**Allegato "A"**

alla deliberazione della Giunta Regionale n. 8-4661 in data 3/12/2007
relativa all'approvazione della Variante Strutturale (con adeguamento al PAI) al PRGC-
CONTRODEDUZIONI, ai sensi del 13° comma dell'art. 15 della L.R. n. 56/77 e smi,
relative al **Comune di Martiniana Po (CN)**.

Pratica n. **A51302** CD alla pratica n. A40993

Elenco modifiche introdotte "ex officio" ai sensi dell'11° comma dell'art. 15 della L R 56/77 e smi.

ALLEGATO A1: STRALCIO DELLA TAVOLA B IN SCALA 1:2.000 RELATIVA ALLA VARIANTE STRUTTURALE AL PRGC (CON ADEGUAMENTO AL PAI) DEL COMUNE DI MARTINIANA PO (CN).

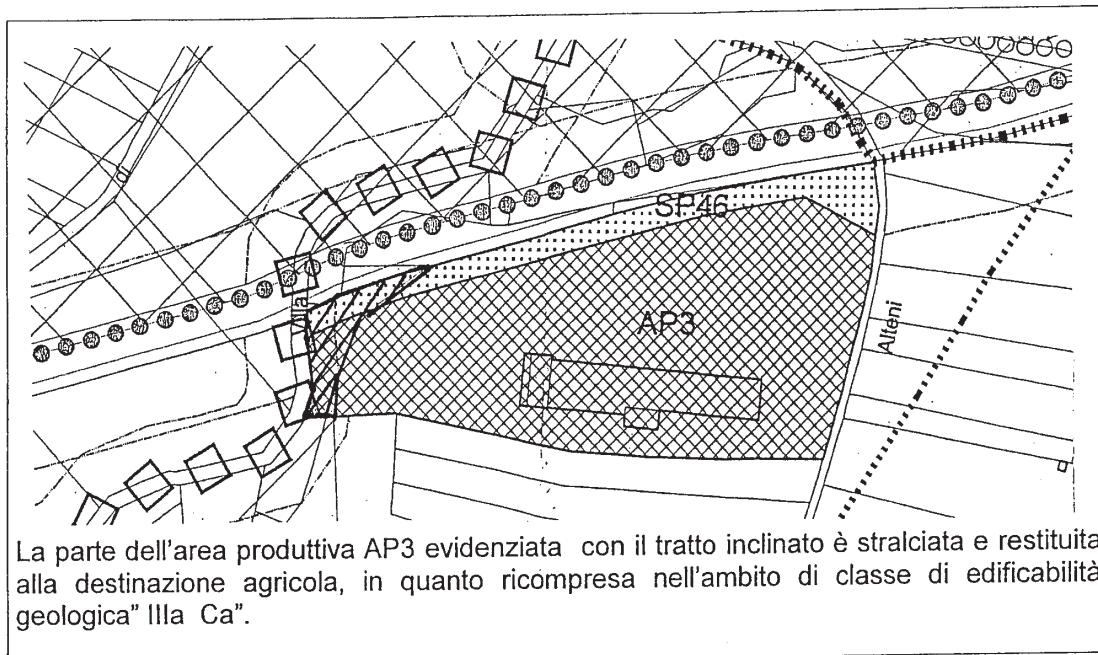
- "Le parti di aree interessate da specifiche previsioni urbanistiche antecedenti a questa Variante che ricadono nell'ambito della classe geologica "IIIa Ca, IIIa Ee, e/o IIIa-Ee e/o III indifferenziata" sono inedificabili." (cfr., solo a titolo esemplificativo e non esaustivo, la parte dell'area CU15-Centro Urbano e la parte del lotto libero L1- S. Costanzo – vedasi stralcio della Tav. B in scala 1:2.000, allegato "A1" di questo allegato "A" della DGR di questo strumento urbanistico.).

"E' stralciata la parte dell'area ricompresa nel perimetro della classe di edificabilità geologica III indifferenziata e nel "vincolo di inedificabilità nelle zone perimetrate." (cfr. stralcio planimetrico della TAV. B. SVILUPPO PLANIMETRIA DI PRGC, AGGIORNAMENTO CARTOGRAFICO MAGGIO 2007).

Le parti dell' area residenziale CU15 e del lotto libero L1, già vigenti, evidenziate con il tratto inclinato sono inedificabili in quanto ricadenti nell'ambito di classe di edificabilità geologica " IIIa-Ee e/o III indifferenziata"

La parte dell'area produttiva AP2 evidenziate con il tratto inclinato è stralciata e restituita alla destinazione agricola, in quanto ricompresa nell'ambito di classe di edificabilità geologica III indifferenziata e nell'ambito del perimetro del "vincolo di inedificabilità nelle zone perimetrate"
